臺北市淡水河水岸空間環境營造 (中興橋下游至高速公路橋) 委託設計工作

樹木移除計畫書

樹木移除計畫書審查 會議紀錄

- 一. 發文日期：中華民國114年5月16日
- 二. 發文字號：北市工水河字第1146032299號
- 三. 會議時間：民國114年05月15日（星期四）下午02時30分
- 四. 會議地點：臺北市政府市政大樓南區7樓副總工程司室
- 五. 主持人：方偉德科長 紀錄：阮祥傑
- 六. 出席委員：許榮輝委員、張東柱委員
出列席人員：（詳如簽到單）
- 七. 各單位意見：

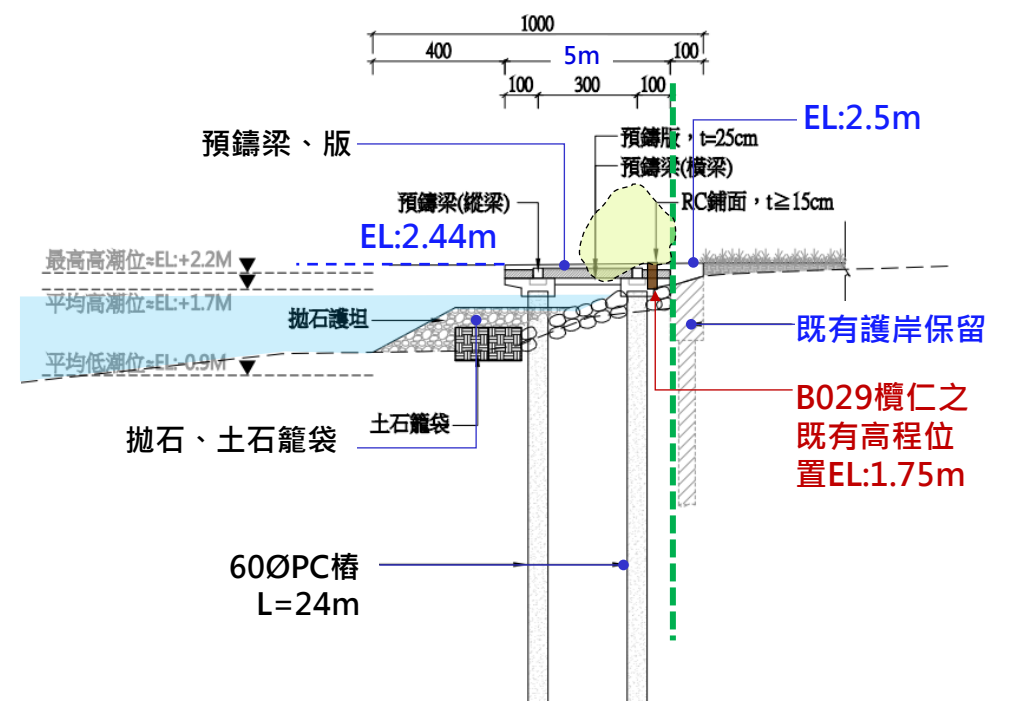
項次	單位	審查意見	廠商意見回覆
1	許委員榮輝	建請樹木移除計畫書應補充工程擾動範圍與須辦理移除樹木之關聯性。	已補充移除樹木剖面說明工程擾動範圍，請詳p.3。
		有關環境公共安全風險度可再重新檢討，建議以敘述補充需辦理移除原因。	已重新檢討，請詳p.15附錄五。
2	張委員東柱	有關砍除樹木後是否會影響水保，請於樹木移除計畫書補充。	砍除樹木後，設計上有強化保水與抑制土壤沖蝕，於自行車道及拓寬步道之間的綠帶補植喬木(魚木、苦楝..等深根性喬木)，請詳p.4。
		請於樹木移除計畫書中補充說明會會議紀錄，並敘明有無相關反對意見。	已補充說明會會議紀錄，民眾無針對移除之喬木提供意見，請詳p.12~13。
3	臺北市政府工務局公園路燈工程管理處	案內工程擬移除喬木3株事宜請依「臺北市樹木申請移植及移除作業要點」及「本府各機關辦理樹木移植及移除作業標準作業流程」規定辦理，並於簽報本府移除核准前會辦本處。	敬悉。
4	結論	請禾拓規劃設計顧問有限公司依討論發言紀要辦理修正，本案修正後通過。	遵照辦理。
		請本處河川工程科後續依本府各機關辦理樹木移植及移除作業標準作業流程辦理簽報並會辦本局公園路燈工程管理處。	敬悉。

為配合人車分道之設計理念及提供周邊里民多樣化的活動空間，拓寬6m水岸步道，因此生長於既有護岸旁之喬木因高程過低，樹冠範圍影響工程施工及拓寬步道的使用，建議移除。
